改善箇所説明図

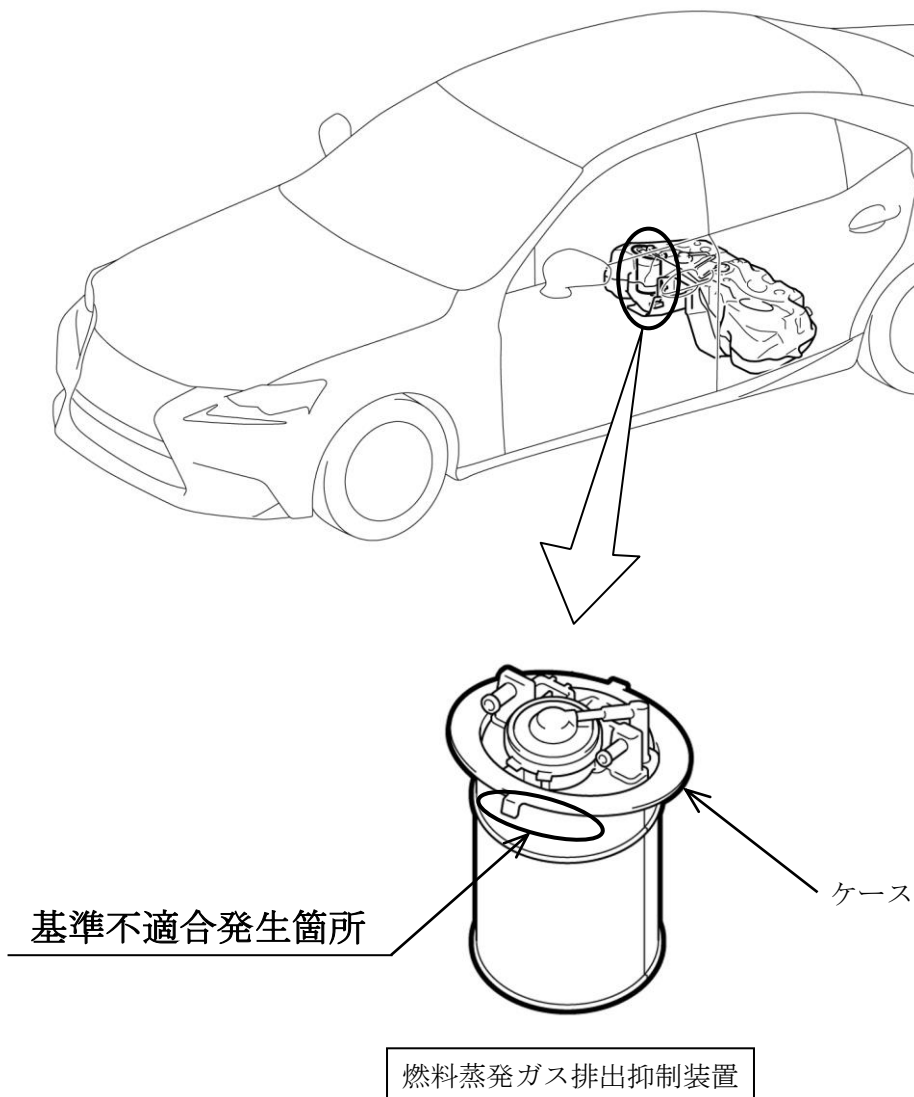
燃料タンクに組み付けられている燃料蒸発ガス排出抑制装置において、ケース上面（樹脂製）の形状が不適切なため、使用過程で当該ケースに微小な亀裂が発生することがある。そのため、長期間使用を続けると亀裂が貫通し、満タン時に燃料が漏れて、燃料臭がするおそれがある。

全車両、燃料蒸発ガス排出抑制装置を対策品に交換する。

識別：改善済車両には、車台番号打刻の左上部に黄色ペイントを塗布する。
